VYSVĚTLENÍ ZADÁVACÍ DOKUMENTACE č. 6

Spisová značka:	CN/151/CN/19	Číslo jednací:	1796/20/CN
E-ZAK:	https://ezak.cnpk.cz/contract_display_765_4.html	VVZ	https://www.vestnikverejnychzakazek.cz/Form102/Display/162100
ZADAVATEL:	Střední odborné učiliště elektrotechnické, Plzeň, Vejprnická 56		
SÍDLO:	Vejprnická 663/56, 31800 Plzeň		
IČO:	69456330		
STATUTÁRNÍ ZÁSTUPCE ZADAVATELE:	Ing. Jaroslav Černý, ředitel		
POVĚŘENÁ OSOBA ZADAVATELE:	Ing. Jaroslav Černý, ředitel		
PROFIL ZADAVATELE V E-ZAK:	https://ezak.cnpk.cz/profile_display_100.html		
Zadavatel je veřejným zadavatelem ve smyslu § 4 odst. 1 písm. d) zákona.			
ADMINISTRÁTOR:	Centrální nákup, příspěvková organizace		
SÍDLO:	Vejprnická 663/56, 318 00 Plzeň		
IČO:	72046635		
STATUTÁRNÍ ZÁSTUPCE ADMINISTRÁTORA:	Mgr. Bc. Jana Dubcová, ředitelka		
POVĚŘENÁ OSOBA ADMINISTRÁTORA:	Jméno, příjmení:	Ing. Dana Kocová	
	tel.:	+420 770 136 842	
	e-mail:	dana.kocova@cnpk.cz	
NÁZEV VEŘEJNÉ ZAKÁZKY			
Atletický tunel – SOUE Vejprnická 56, Plzeň

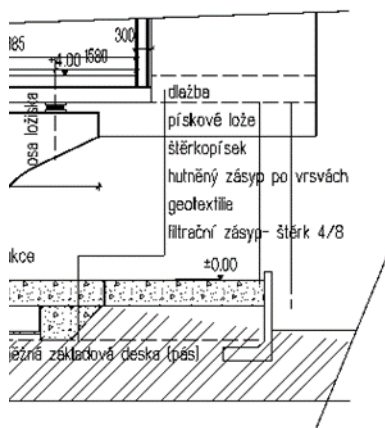
Odborná firma - potenciální dodavatel atletické dráhy - uvádí následující připomínky / pochybnosti k požadavkům: V technické zprávě je uvedeno: Na žel.bet. konstrukci bude provedena vrstva roštové podlahy s integrovanou tepelnou izolací mezi roznášecími rošty. Na tyto rošty budou umístěny roznášecí desky, na kterých bude aplikována vrstva sportovní podlahy. Přesná specifikace typu bude stanovena po výběru dodavatele této speciální podlahy. Z této specifikace by se mohlo jednat o speciální polyuretanovou litou podlahu vhodnou pro atletiku na dřevěném roštu. Řez - Tartan - Roznášecí desky - Roštová podlaha s tepelnou izolací - ŽB konstrukce 300 mm Jako nášlapná vrstva v místech pro sportování (tunel, cvičná místa) bude použita speciální vrstva - obecně používaný termín "Tartan"

Pokud požaduje Zadavatel tartan a ne polyuretanovou litou podlahu, z jakého důvodu je podklad pružný dřevěný rošt? Atleti potřebují tvrdý, nepružný a pevný podklad kvůli dynamice. Dřevěný rošt je dle názoru pot. dodavatele naprosto nevhodný. Tartan – je požadován prefabrikát anebo tartan pokládáný na místě finišerem? Pokud finišerem, tak standardní tloušťka nepropustného tartanu je 13 mm, nikoliv 15 mm.

"Tartan" resp. podlaha odolávající předepsaným způsobem běžeckým hřebům, byla jedním z požadavků budoucího uživatele. Tréninkové běžecké dráhy a rozběhy pro skoky jsou však z důvodu zachování parkovacích míst umístěny na úrovni 2.NP, tedy na betonové stropní konstrukci dlouhé téměř 150m. Tato skutečnost a další statické důvody vytvořily nutnost provedení dilatací, na které však není možné přímo aplikovat vrstvu "tartanu". Bylo tedy nutné vytvořit nezávislý podklad. Uvažován je tzv. tvrdý rošt s horními deskami ze stavební překližky tl. min. 24 mm. Na tento podklad se pak aplikuje materiál, který má požadované vlastnosti - tedy zejména odolnost běžeckým hřebům a aplikaci bez nutnosti finišeru. Příkladem takového materiálu je např. conipur MX+ .
